# 的山大島風力発電所

台風9号・10号によるブレード折損事故に関する報告（第5報）

2022年11月30日

## 5. 前回報告資料の修正

### 追加措置(オプション)

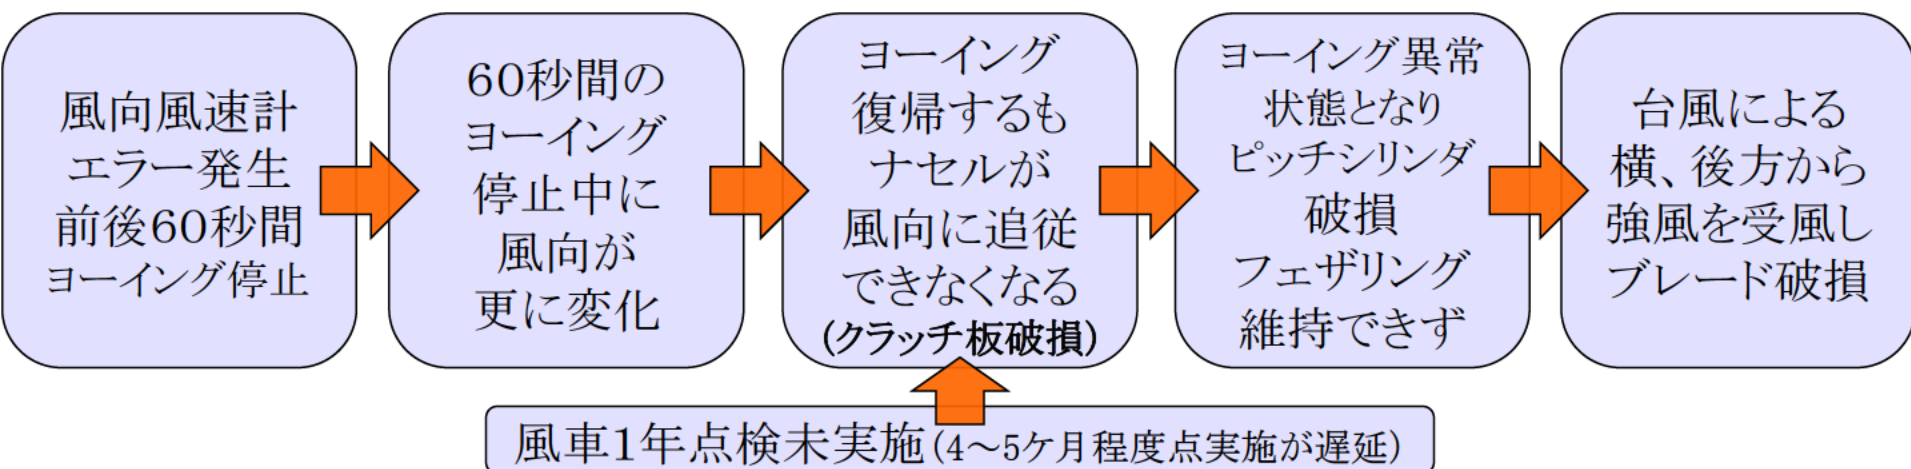
追加措置を行うことでブレードが壊れないということを明記してください。

メーカーによる現地確認が、時間的な制約により困難な場合の運用についても対策が必要ではないか。

①のフィッシュネットについては、強風時のブレード振動を抑える効果があり、②の追加メカニカルローターロック装置で確実にローターを固定し、ヨーイングに異常が生じた場合でも、50m/s(10分平均)の風速にブレードが耐えることができます。(メーカー回答)

Vestas社の回答より、ギアボックス故障時については事業者のみの判断とせず、Vestas社技術員による現地での状態確認を依頼し、その結果判断をもって、ローターロックの使用、及び追加措置を実施することといたします。

台風接近までに現地確認が間に合わない場合は、故障状況を動画や画像を用いメーカー技術員に確認を取ったうえで対応いたします。

## 8号機、13号機の事故原因について

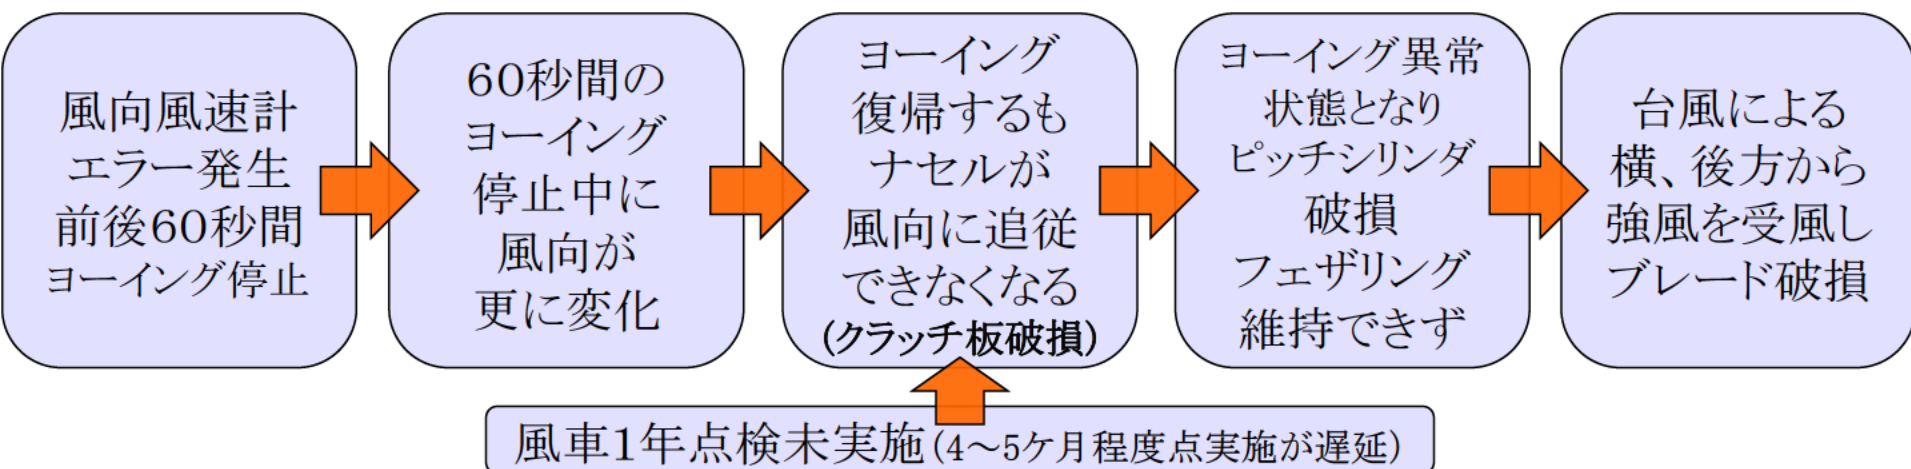
点検遅延は事故の原因か否か。

この2機について、ヨーイング機能に異常を生じさせた主原因として、計測範囲を超えた風速による、風向風速計のエラー発生が挙げられる。

風向風速計のエラーにより、風向とナセル方向の差異が拡大し、その状態で瞬間的に強い力が加わったことでクラッチ板が破損したものと推測する。クラッチ板については、前年度の1年点検実施から1年以上点検が行われておらず、メーカーが指定する1年毎の定期点検が適切に実施されていない状態であった。

間接的な要因として、適切な点検が行われていなかったことも影響した可能性がありますが、ヨーイングに異常を生じさせた主原因は、計測範囲を超えた風速によるエラーの発生である。
